Assunto: Novo Termostato e Termopar
Modelos: BFZ56A / BFZ56B / BFZ76A / BFZ76B / BFH56A / BFH56B /
BFH76A / BFH76B / BFV56A / BFV56B / BFV76A / BFV76B /
BFZ56Q / BFZ76Q / BFZ56P / BFZ76P / BFH56P / BFH76P /
BFH56Q / BFH76Q / KFH56A / KFH76A / BFD76A / BFE76X /
BFC76A / BFX76X
Marca: Brastemp

Informamos que todos os modelos Grill produzidos a partir do número de série **PC0864638**, passam a ter novos Termostatos e Termopares.

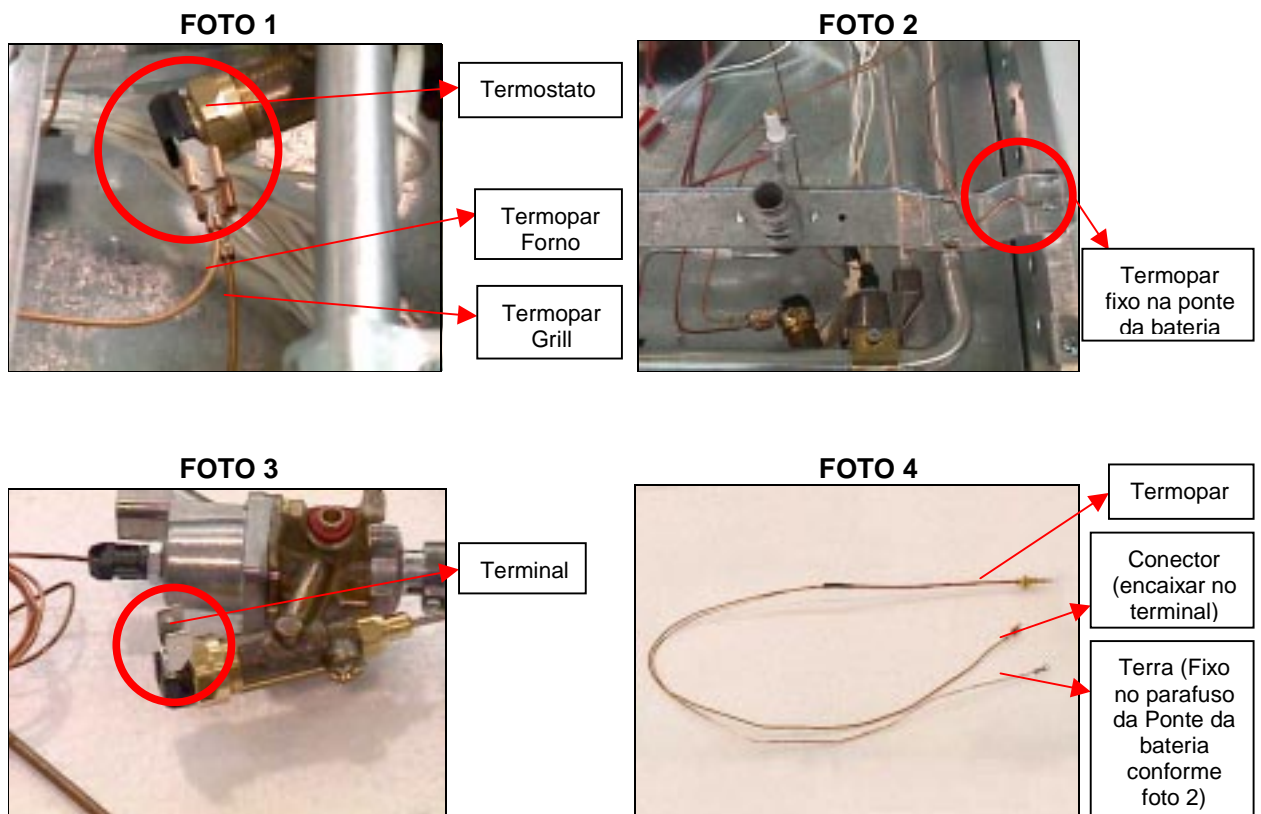
O novo Termopar **não** é mais parafusado no Termostato e sim encaixado por conectores (**ver foto 1**) e neste novo sistema teremos 2 (duas) conexões para terminais terra que saem do termopar.

Os mesmos devem ser fixados em cada parafuso da Ponte da Bateria do Sistema de Gás (**ver foto 2**).

A **foto 3** mostra onde deve ser conectado o termopar (forno/ grill), e a **foto 4** mostra o termopar, conector e o terra:
